改善箇所説明図

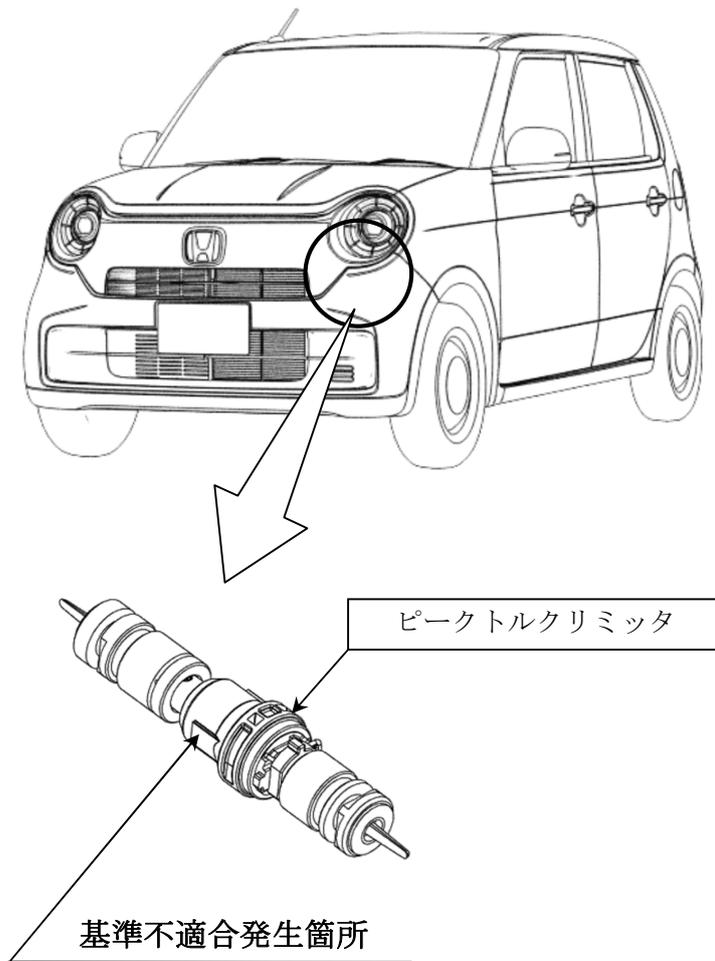
手動変速機を搭載した車両において、ピークトルクリミッタの樹脂製ハウジングの成形条件が不適切なため、当該ハウジングの強度が低下したものがある。そのため、クラッチの繰り返し操作によりハウジングが破損し、クラッチ液が漏れ、最悪の場合、クラッチ操作ができず変速できなくなるおそれがある。

全車両、ピークトルクリミッタを良品と交換する。

注： は交換部品を示す。
